AVIS IRSN N° 2024-00178

Objet : EDF – REP – Centrale nucléaire de Civaux – INB n° 158 et n° 159 – Réacteurs n° 1 et n° 2 – Examen des rapports de conclusion de réexamen périodique des réacteurs n° 1 et n° 2 à l'issue de leur deuxième visite décennale.

Figure 1 : Passerelle inter-salle des machines du CNPE de Civaux.

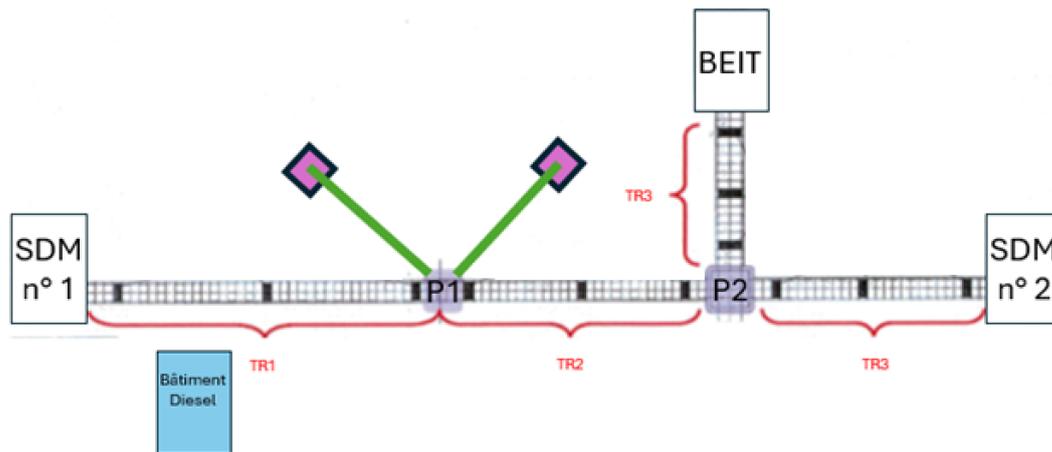
La passerelle de liaison entre les salles des machines (SDM) (dénommée passerelle par la suite) est une structure en charpente métallique qui relie les salles des machines des réacteurs n° 1 et n° 2 du CNPE de Civaux, ainsi que le bâtiment d'exploitation intertranche (BEIT), cf. Figure 1. Cette passerelle est appuyée en rive sur les salles des machines et en travée sur deux piliers. Sur le pilier du côté de la SDM du réacteur n° 2 (P2) du CNPE de Civaux, une dérivation permet de rejoindre le bâtiment BEIT sur lequel la passerelle est appuyée. Le BEIT n'étant pas justifié au séisme, le scénario étudié par EDF est la chute lente⁴ de ce bâtiment, conduisant à une sollicitation majeure sur le pilier P2, ainsi que sur deux des trois tronçons de la passerelle, pouvant aller jusqu'à la ruine partielle ou totale de la passerelle. À ce titre, EDF a réalisé une analyse d'agression au titre du séisme événement qui permet de se dédouaner de l'agression du bâtiment diesel par la passerelle en engageant un renforcement de cette dernière par la mise en place de câbles sur le pilier P1 (côté SDM du réacteur n° 1 du CNPE de Civaux). Ces câbles sont mis en tension en cas de chute du BEIT sur la passerelle lors d'un séisme.

Selon l'IRSN, l'éventualité d'un effort de torsion sur le poteau P1 ne peut pas être écarté et pourrait avoir une incidence sur le comportement de deux des tronçons de la passerelle et sur la mise en tension des câbles. Ce point ne fait l'objet d'aucune justification, ainsi l'IRSN ne dispose d'aucun élément permettant d'asseoir la recevabilité du dédouanement évoqué ci-dessus.

Par ailleurs, concernant la robustesse du renforcement réalisé, en cas de chute du BEIT sur la passerelle, des phénomènes de torsion du poteau P1 pourraient induire une répartition des efforts dans les câbles différente de celle retenue par EDF et par conséquent, eu égard à la faible marge disponible pour le câble le plus sollicité, à un possible dépassement de l'effort admissible dans les câbles, dans une configuration où la résistance des deux câbles est valorisée. **Cela conduit l'IRSN à formuler la recommandation en annexe.**

En outre, des incohérences entre les dimensions de certains éléments de la note de calcul d'origine et celles des notes d'études actuelles ont été relevées. **À ce titre, il appartiendra à EDF de disposer d'un dossier « tel que construit » de cette passerelle.**

L'IRSN recommande qu'EDF justifie la suffisance de la solution de renforcement mise en œuvre pour maintenir le tronçon TR1 de la passerelle inter-salles des machines du CNPE de Civaux en se basant sur une évaluation quantitative du torseur d'effort transmis au renforcement. Notamment, EDF devra tenir compte des potentiels phénomènes de torsion induits dans le poteau P1 par la ruine du tronçon TR2 et du déséquilibre qu'ils peuvent entraîner dans la répartition de la tension entre les câbles.
